Datum 4 september 2025
Betreft Aandachtspunten bij onderzoek Aagtenpark te
Beverwijk

In een eerdere brief d.d. 23 april 2025 heeft het RIVM reactie gegeven op het vooronderzoek en plan van aanpak van SWECO. Dit werd, met enkele aandachtspunten, als goed beoordeeld. In de brief die voor u ligt leest u de reactie van het RIVM op het 'Onderzoek Aagtenpark' wat door SWECO is uitgewerkt in de deelrapporten 'Onderzoeksresultaten' en 'Bevindingen'.

Figuur 1 Voorbeelden van emissieroutes voor percolaatwater - water wat door de stort en staalslakken is gestroomd en daaruit stoffen kan meenemen - die mogelijk zijn bij steile taluds en dunne deklagen.

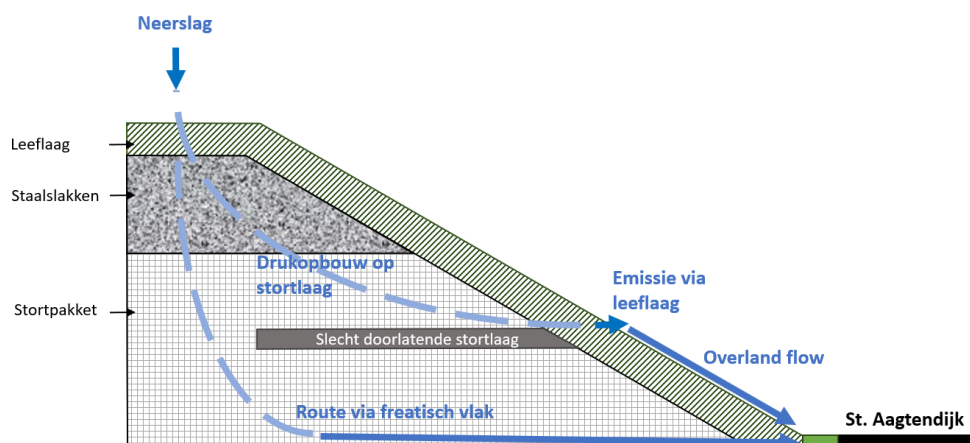
Het RIVM benadrukt deze aanbeveling. Het is niet verstandig recreatie toe te staan op een stort met te dunne deklagen of te steile hellingen. Op plaatsen waar hellingen in het afvalpakket/staalslakkenpakket steil zijn (> 1:7) en/of de deklaag dun (<1m) en/of heterogeen van doorlatendheid is (en dus zwakke plekken kent), bestaat de kans dat percolaat uittreedt. Bij een te dunne deklaag bestaat daarnaast ook de kans op contact met afval.

Verder is het onwenselijk dat de deklaag juist op de steile taluds dun is (< 1 m). Mede hierdoor valt niet uit te sluiten dat percolaat ook via schijngrondwaterspiegels in de stortplaats uit kan treden (zie figuur 1), een drain aan de teen van de stort kan dit probleem niet volledig verhelpen. Zoals hiervoor aangegeven wordt daarom geadviseerd om ervoor te zorgen dat de deklagen over de gehele stort tenminste 1 meter dik zijn.

3. Op enkele plaatsen zijn deklagen dunner dan 1m en op enkele andere plaatsen is het talud zo steil dat er soms afschuivingen plaatsvinden. Het wordt aanbevolen om de leeflaag overal minimaal 1 meter dik te maken. Daarnaast wordt aanbevolen taluds die steiler zijn dan 1:7 minder steil te maken om percolaattuittrede te voorkomen.
